Addendum Addenda

No./No 1

Project Description / Description de projet St. John's Ice Tank Facility Sprinkler System Repair / Réparations du système d'extincteurs au bassin à glace de St-Johns		
Project No./No de projet STJ6043	Departmental Representative / représentant ministériel Name	Date 14-Mar-2022
Solicitation No./N° de sollicitation 21-58109		
Notice: This addendum shall form part of the tender documents and all conditions shall apply and be read in conjunction with the original plans and specifications.		
Nota: Cet addenda fait partie intégrale des dossiers d'appel; toutes les conditions énoncées doivent être lues et appliquées en conjonction avec les plans et les devis originaux.

Tender	Submission
PWC Project Manager	Administrateur de projets TPC
project number	no. du projet
322045	
drawing no.	no. du dessin
M-49	R-1

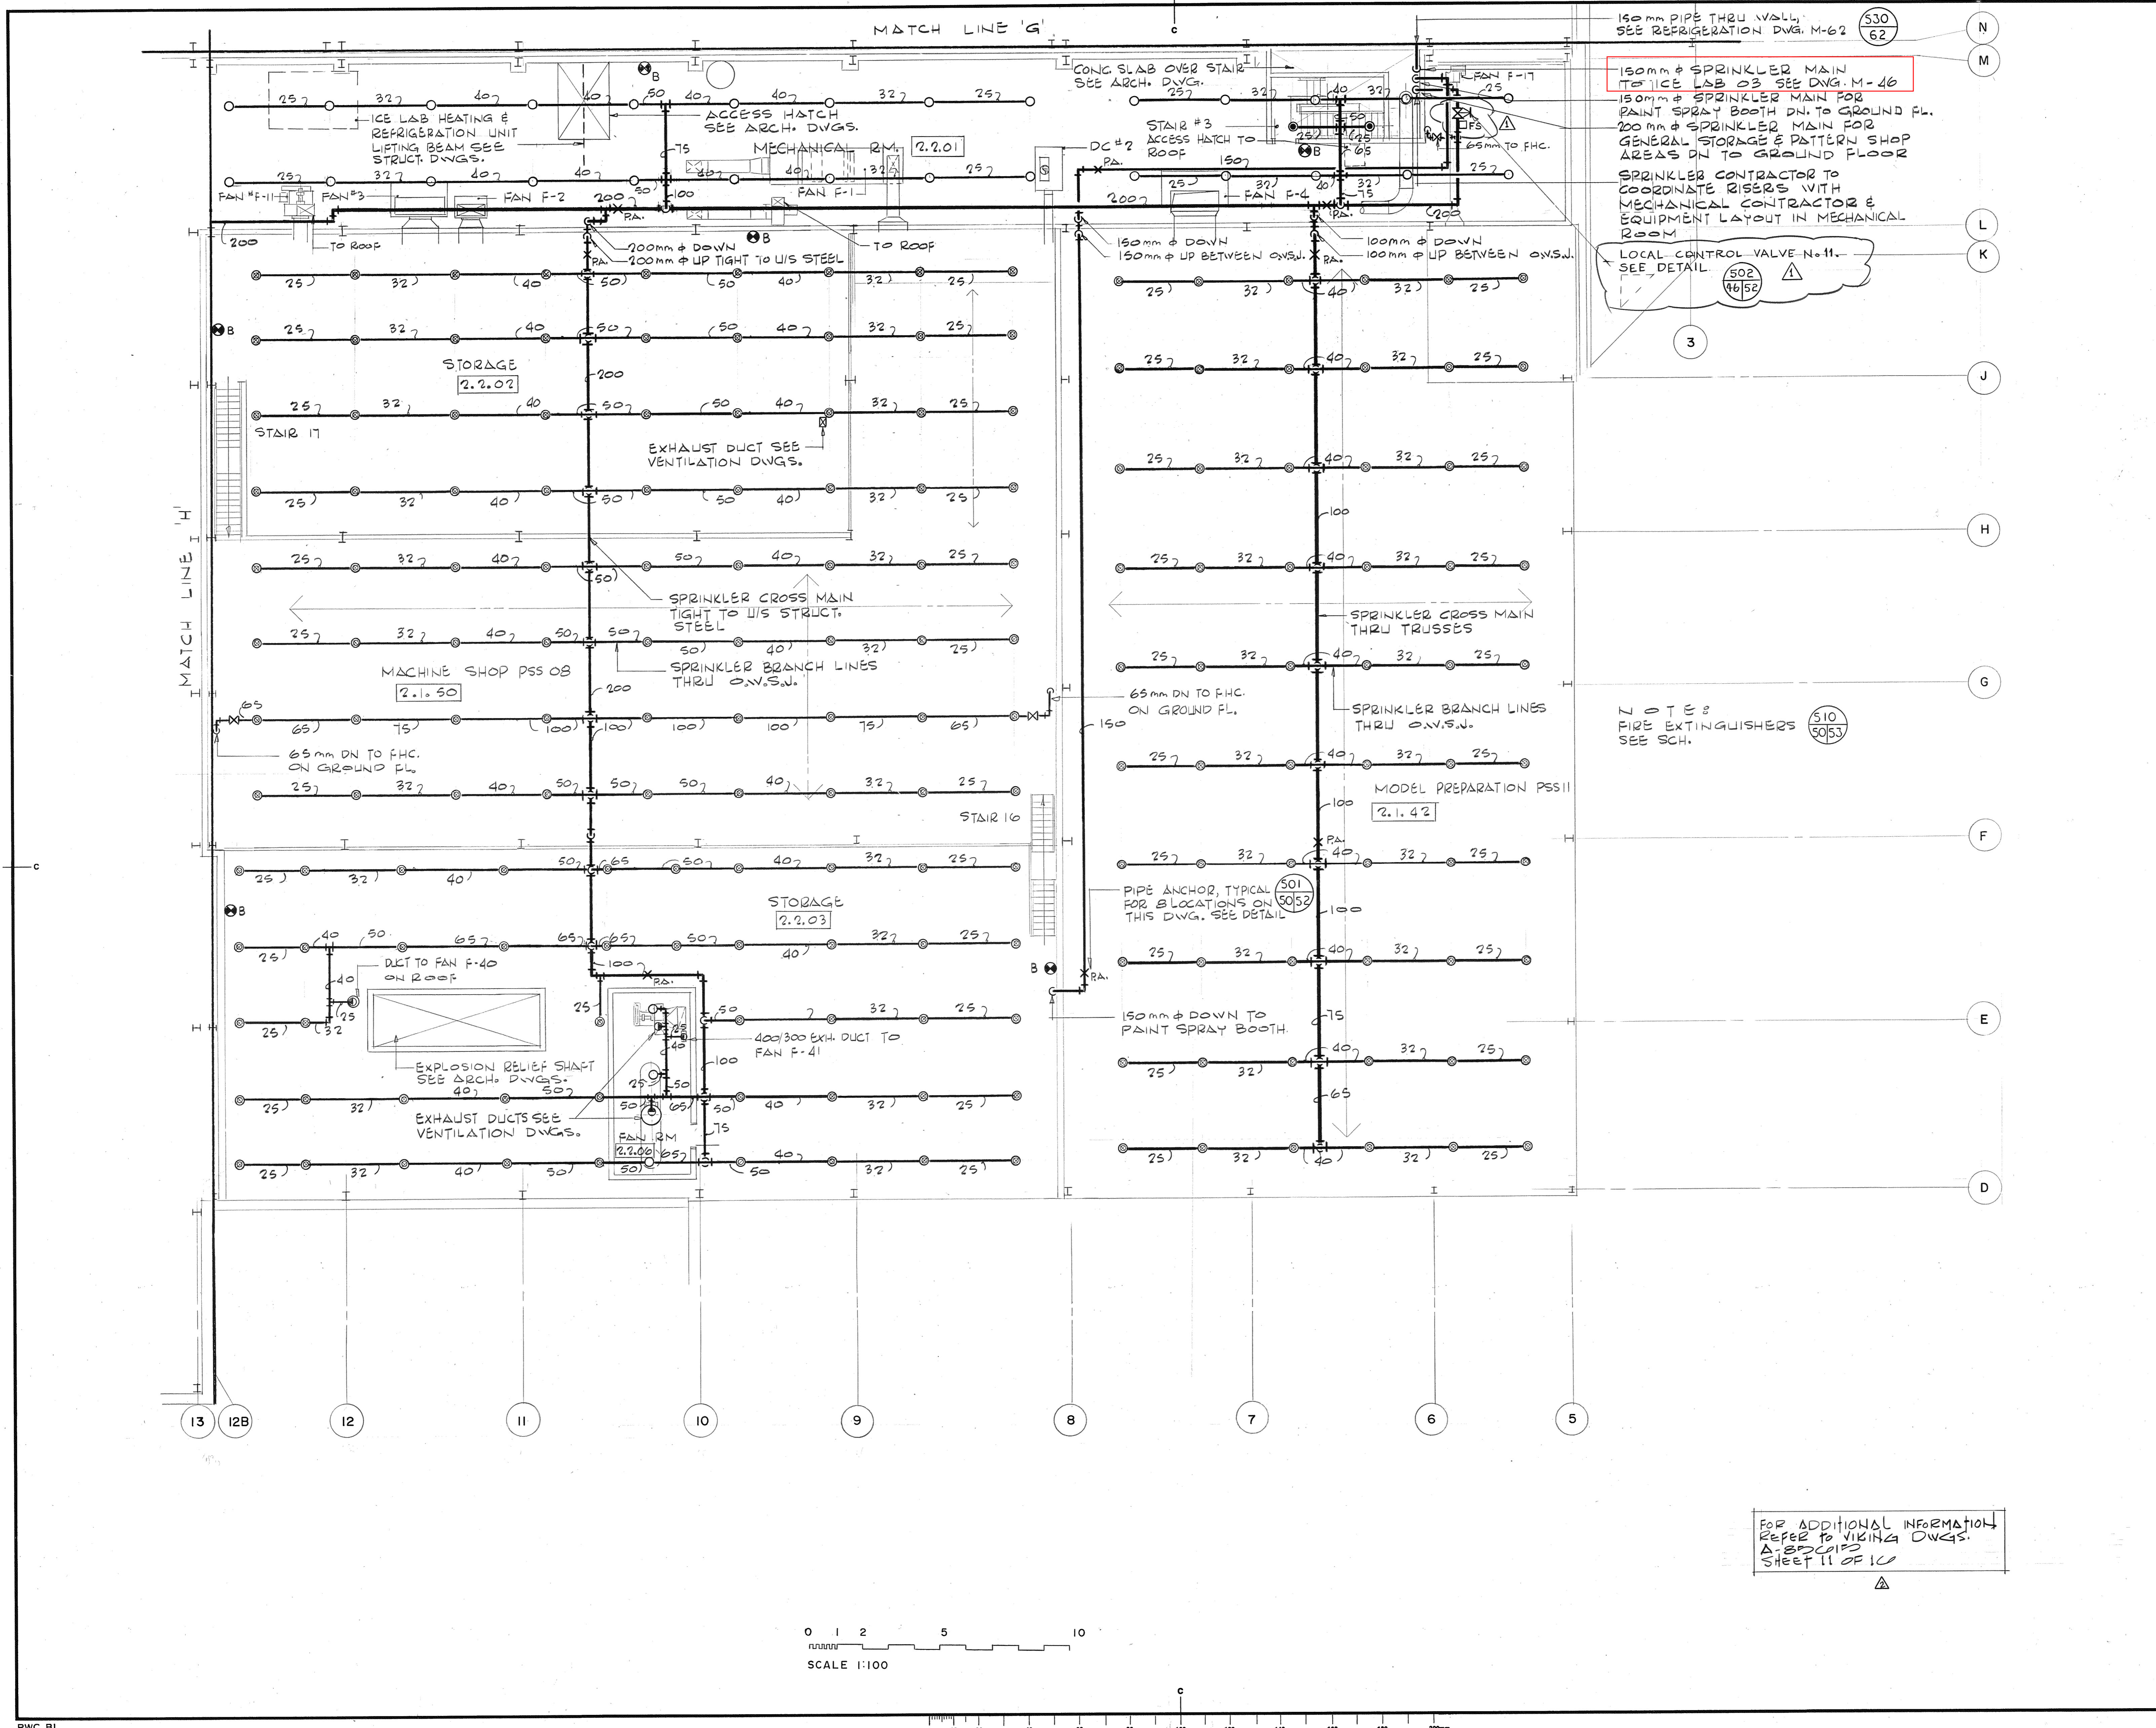
- 1.18 **Q:** Please provide info regarding the measurements on the feed piping from the dry pipe valve to the ice tank room.
A: Feed piping is 150mm. Refer to attached original drawings M-43, M46, M49-, M50 for pipe routing included with this Addendum.
Q: Veuillez fournir de l'informations concernant les mesures sur la tuyauterie d'alimentation de la vanne de la conduite sèche à la salle du réservoir de glace.
R: La tuyauterie d'alimentation est de 150 mm. Se référer aux plans originaux ci-joints M-43, M46, M49-, M50 pour le tracé des tuyaux inclus dans cet addendum.

PROJECT NO. - SHEET NO.
690-02 S1

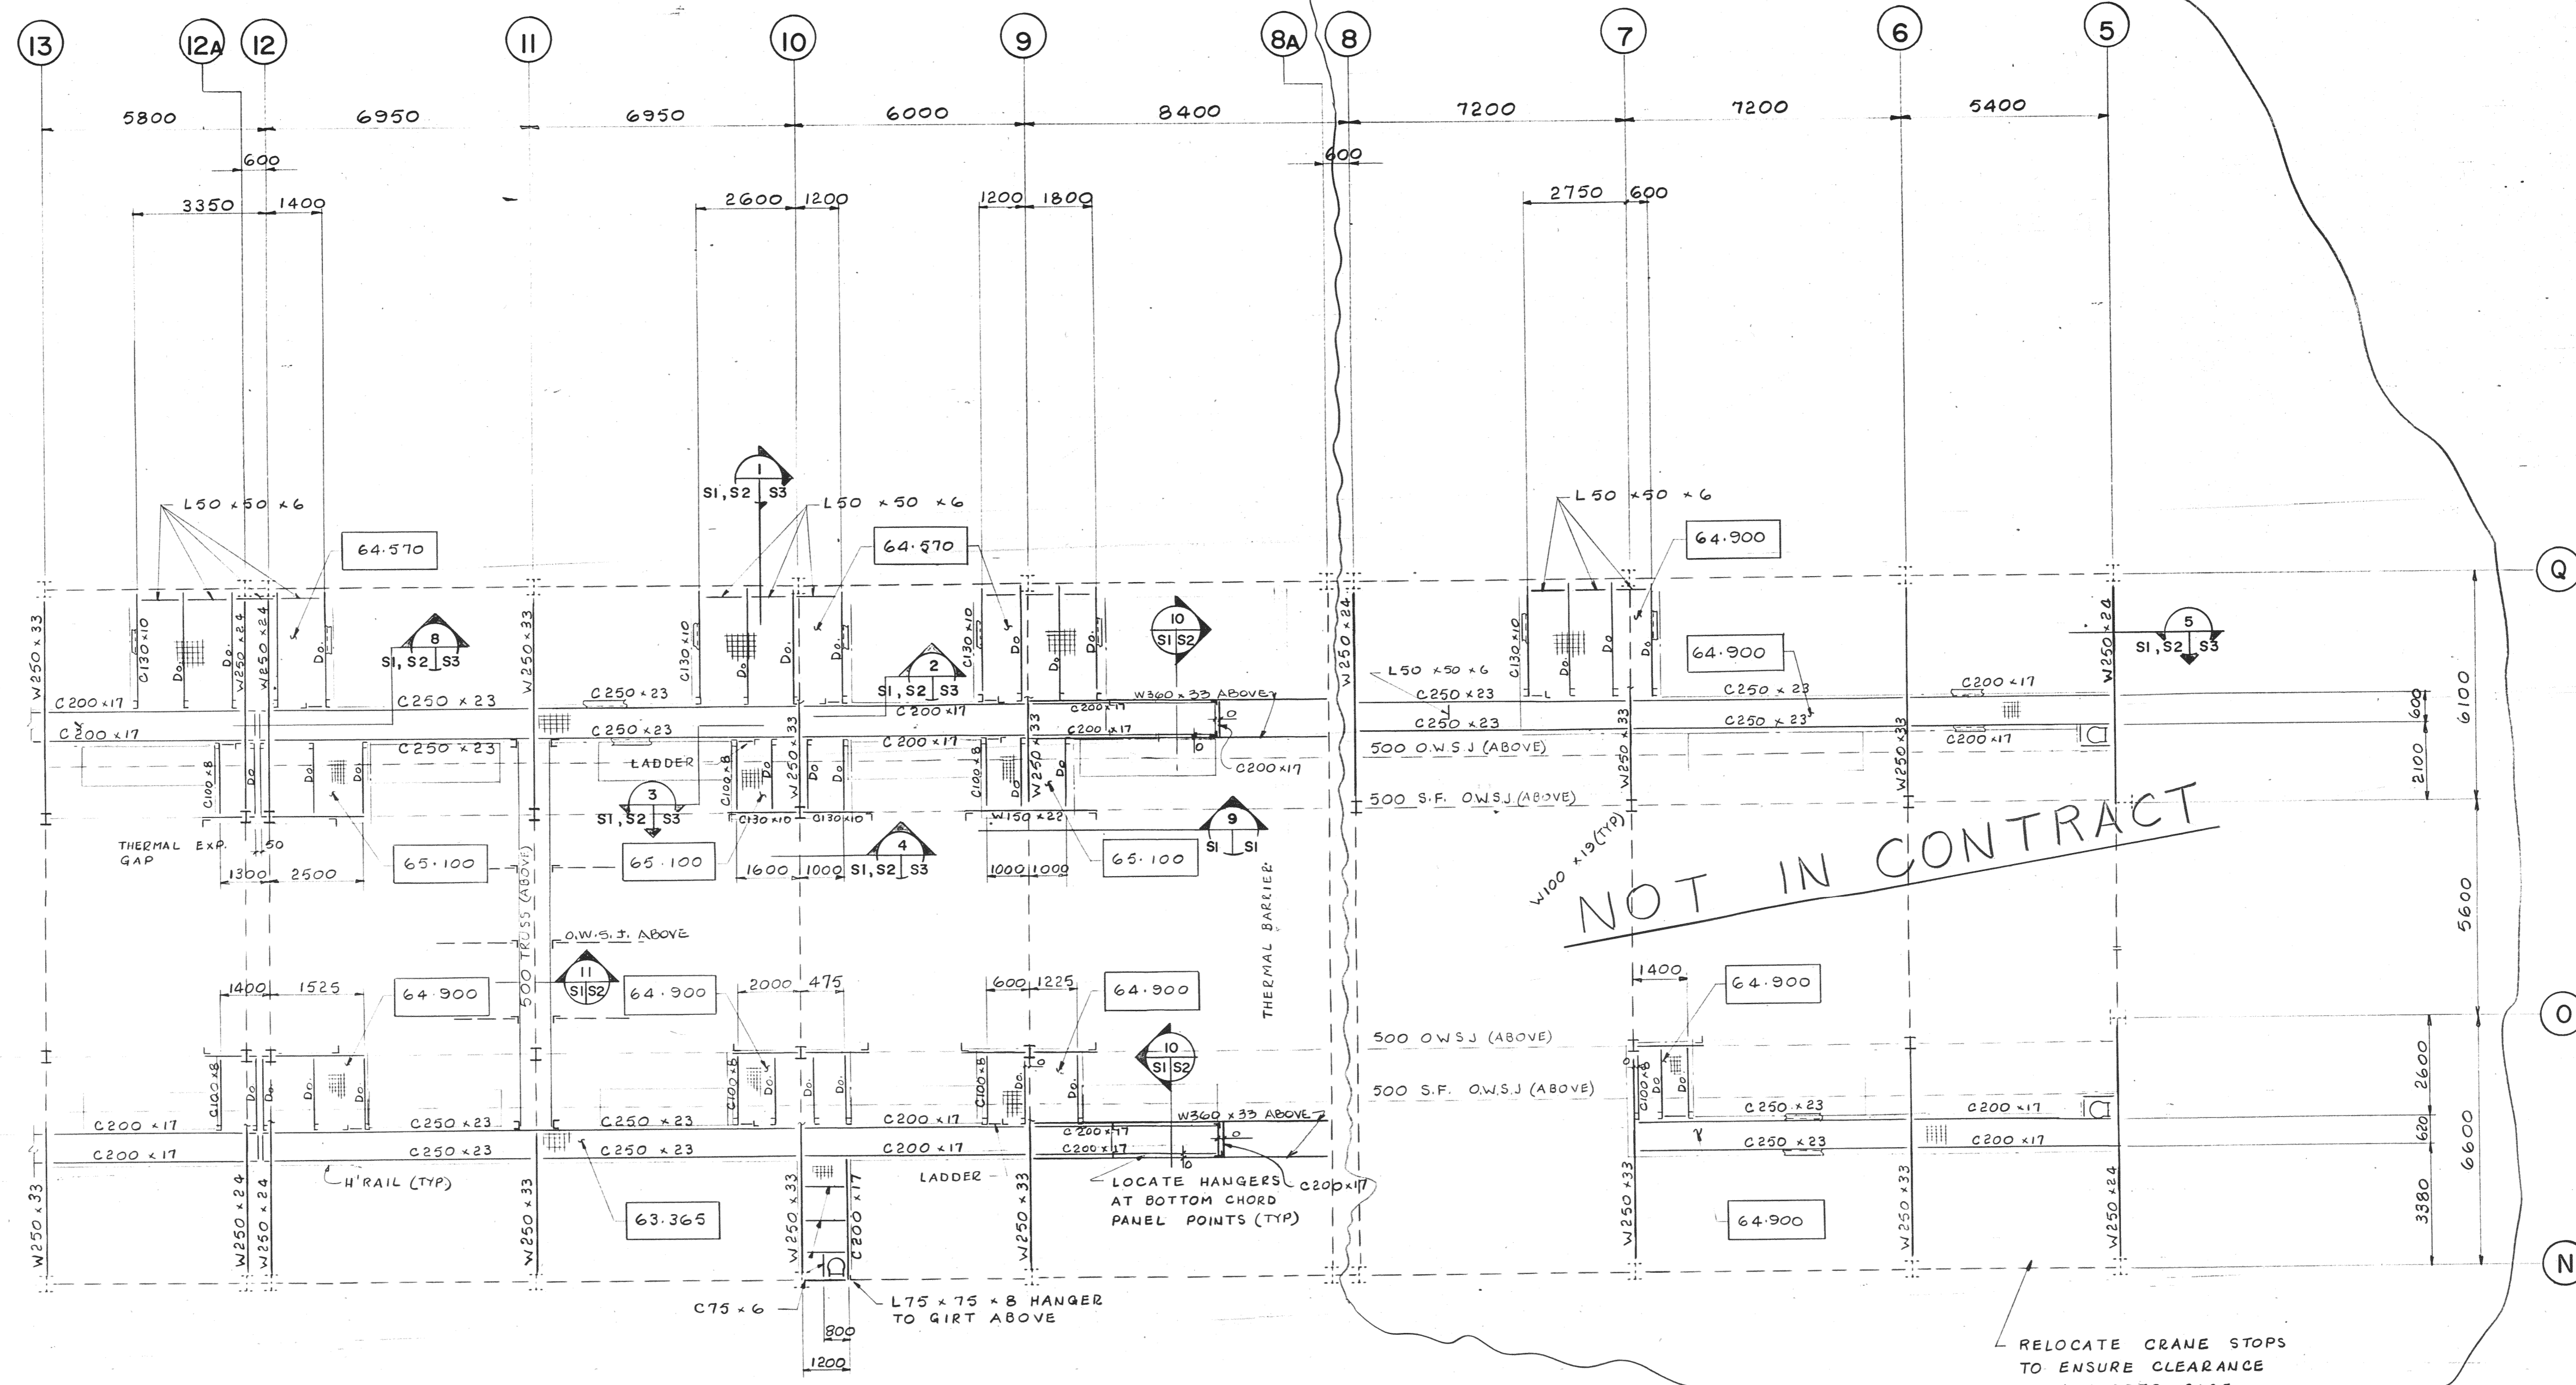
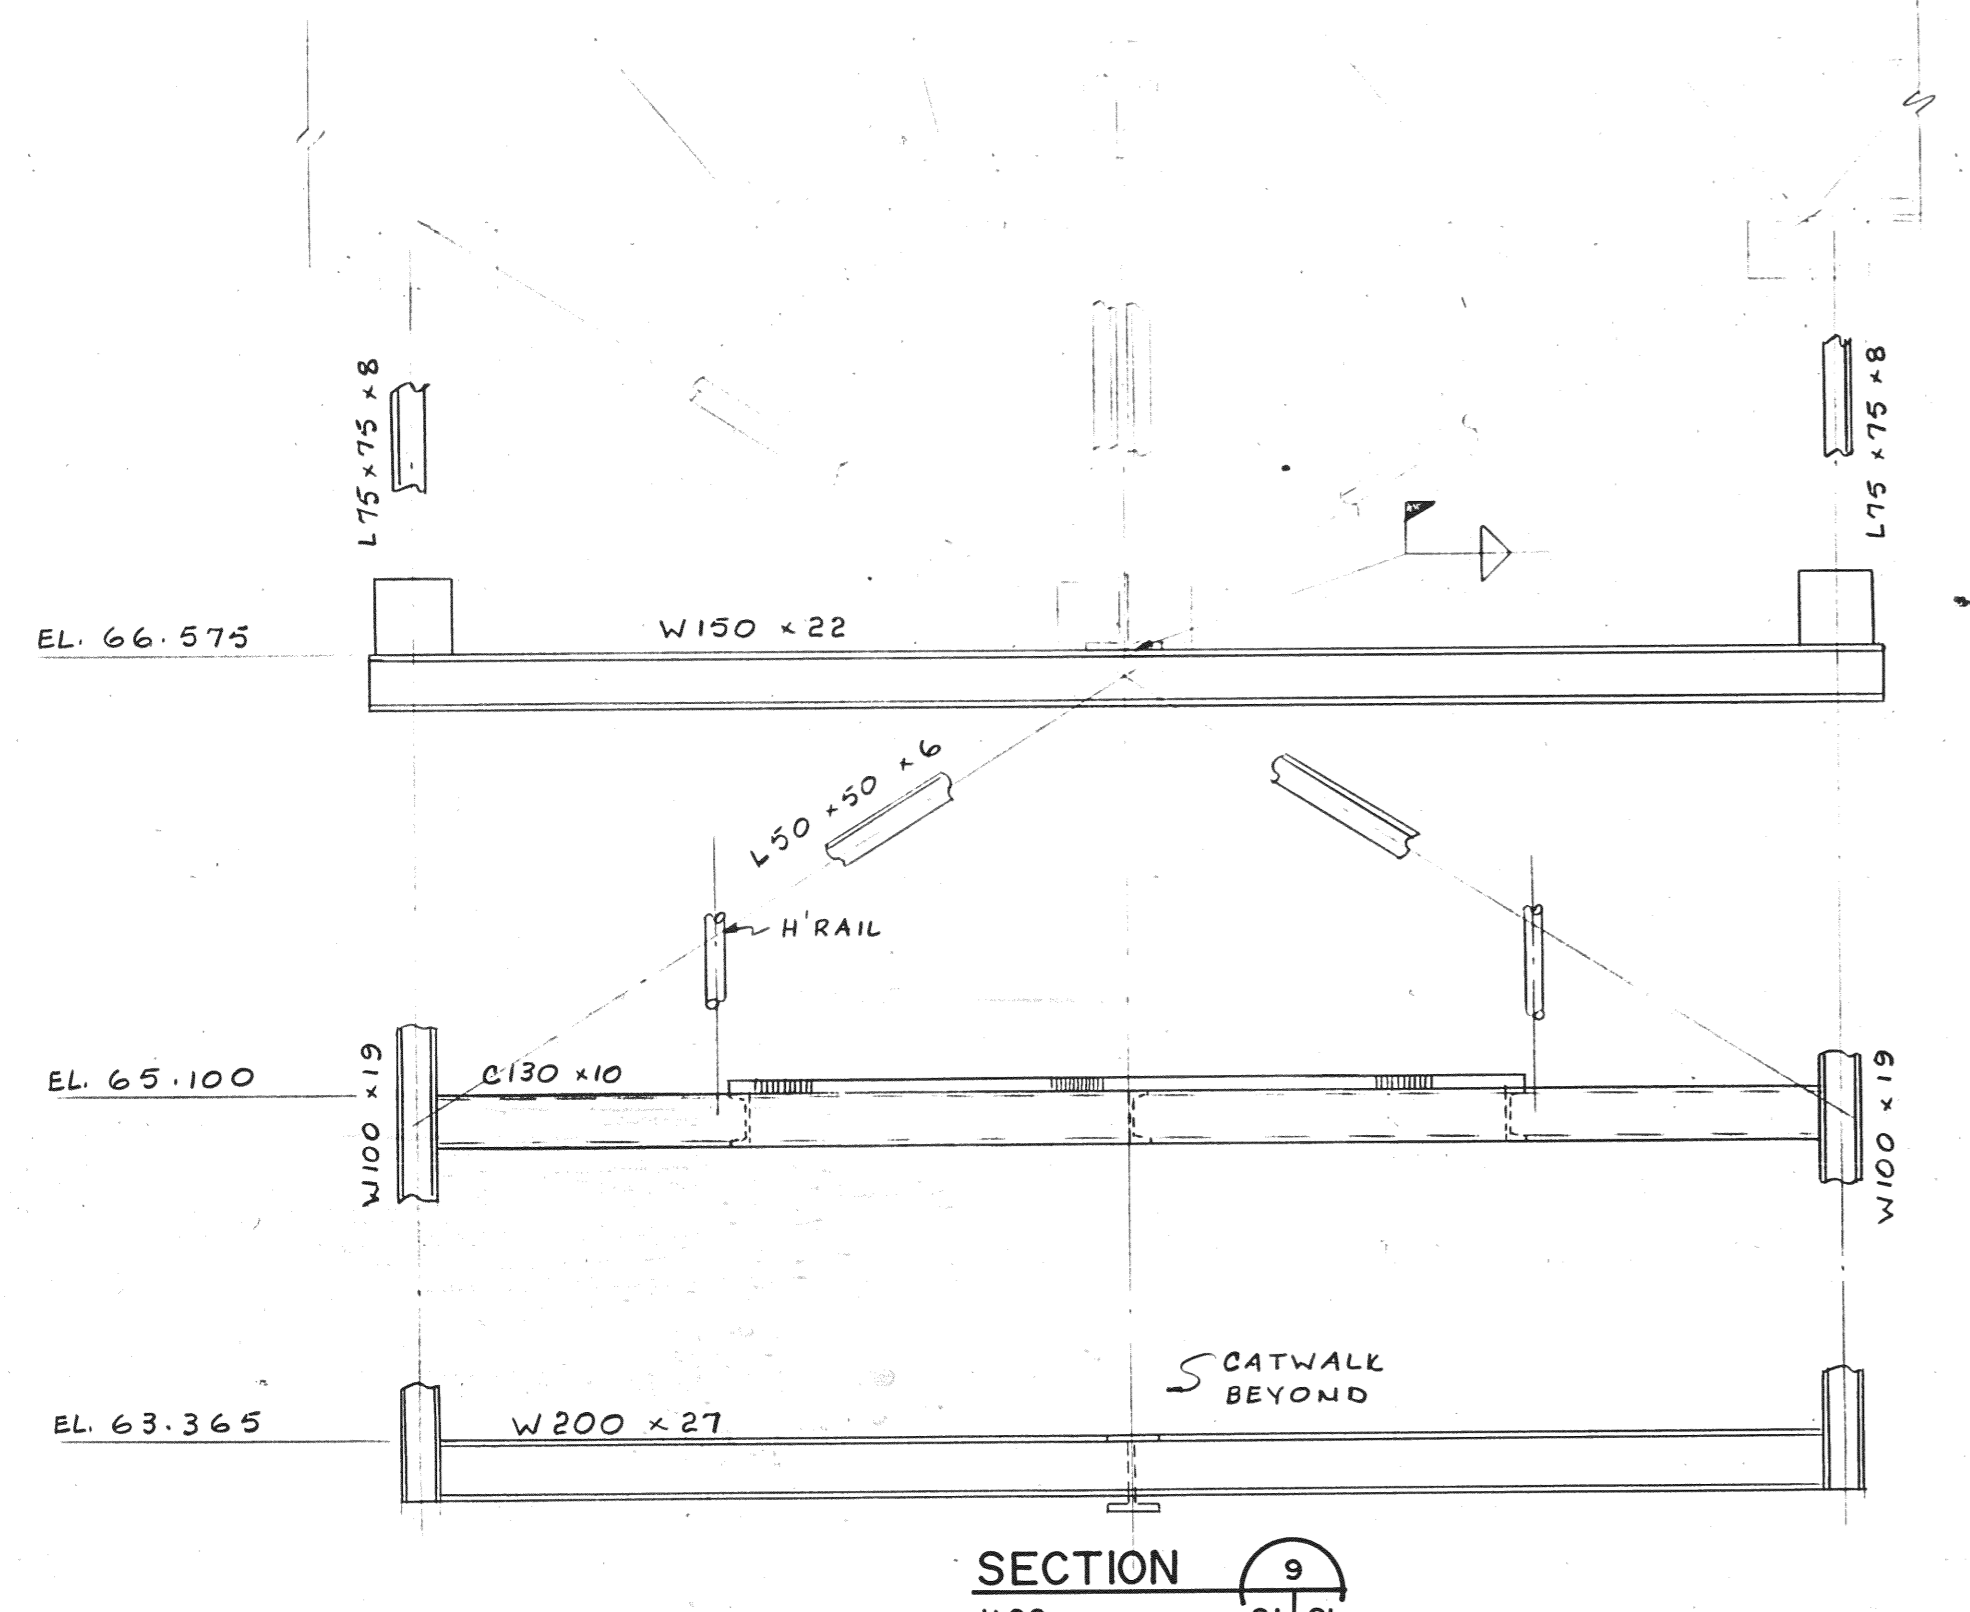
Q: Are there any drawings showing the Protection of the Platforms that are more than 1.22m (4ft)? Sprinklers are required as per NFPA 13 and are not indicated on the drawings for platforms larger than 4ft?

A: Refer to original structural drawings S1, S2, and S3 included with this Addendum.
